**AVIS RELATIF À LA PROTECTION
CONTRE LES EVENTUELS EFFETS NOCIFS ET NUISANCES
PROVOQUÉS PAR LES RAYONNEMENTS NON IONISANTS
GÉNÉRÉS PAR DES ANTENNES ÉMETTRICES STATIONNAIRES**

Commune : LA LOUVIERE - Exploitant : TELENET GROUP

Référence exploitant : HT1796G

Rapport n° 3134 / 2025

Figure 2 : Vue en plan des installations d'antennes dans un rayon de 300 mètres autour de l'installation faisant l'objet de la demande d'avis

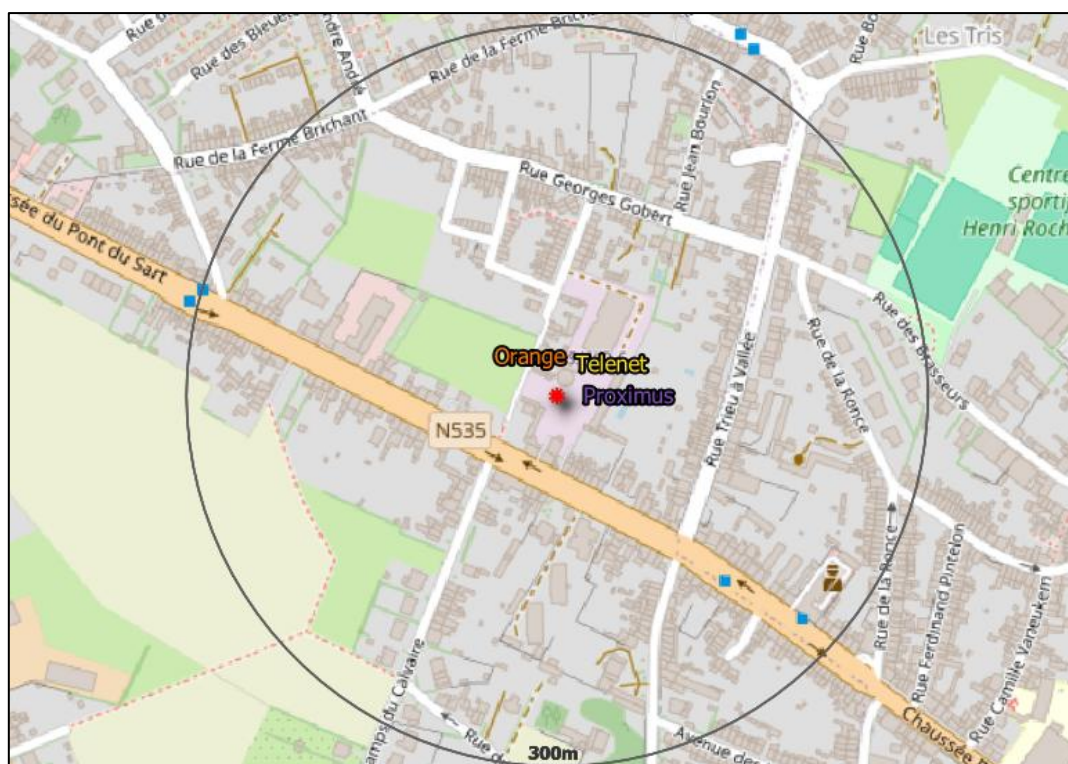
Le plan en projection verticale de la figure 2 indique la localisation des installations d'antennes émettrices stationnaires visées par le décret et situées dans un rayon de 300 mètres autour de l'installation référencée dans le paragraphe 2 et localisée au centre du cercle. Les données de localisation de ces antennes et les avis correspondant sont accessibles via le cadastre en ligne des antennes émettrices stationnaires⁸. Les installations prises en compte dans l'évaluation du respect de la limite cumulative sont les installations d'antennes émettrices déclarées en service par l'exploitant à la date du présent avis, à l'exception de l'installation référencée dans le paragraphe 2 et éventuellement d'autres installations ayant fait l'objet d'une demande d'avis à la même date et qui sont situées à l'intérieur de la zone de 300 mètres de rayon.

- a) il y a au plus 4 installations d'antennes émettrices stationnaires présentes dans la zone d'évaluation de 300 mètres de rayon représentée dans la figure 2, y inclus l'installation référencée dans le paragraphe 2 : la limite cumulative définie à l'article 4, §2 du décret est nécessairement respectée dans les lieux de séjour à l'intérieur de la zone d'évaluation de 300 mètres de rayon ;

- b) il y a exactement 5 installations d'antennes émettrices stationnaires présentes dans la zone d'évaluation de 300 mètres de rayon représentée dans la figure 2, y inclus l'installation référencée dans le paragraphe 2 et il existe, pour 3 ou 4 de ces installations, un avis attestant le respect de la limite abrogée de 3 V/m : la limite cumulative définie à l'article 4, §2 du décret est nécessairement respectée dans les lieux de séjour à l'intérieur de la zone d'évaluation de 300 mètres de rayon ;

- c) dans tous les autres cas, il a été vérifié que la limite cumulative définie à l'article 4, §2 du décret n'est pas dépassée dans les lieux de séjour sur base du nombre d'installations localisées dans la zone d'évaluation de 300 mètres de rayon représentée dans la figure 2, de leur localisation ainsi que des données inscrites dans la figure 1 et au paragraphe 4 du présent avis et dans les avis attestant le respect de la limite par installation ou de la limite abrogée de 3 V/m relatifs aux autres installations reprises dans la figure 2.

Compte tenu des considérations ci-dessus, il apparaît que l'intensité du rayonnement électromagnétique généré, dans les lieux de séjour situés dans un rayon de 300 mètres autour de l'installation référencée dans le paragraphe 2, par l'ensemble des antennes émettrices stationnaires de l'ensemble des exploitants du même site d'antennes émettrices stationnaires respecte la limite fixée à l'article 4, § 2 du décret.
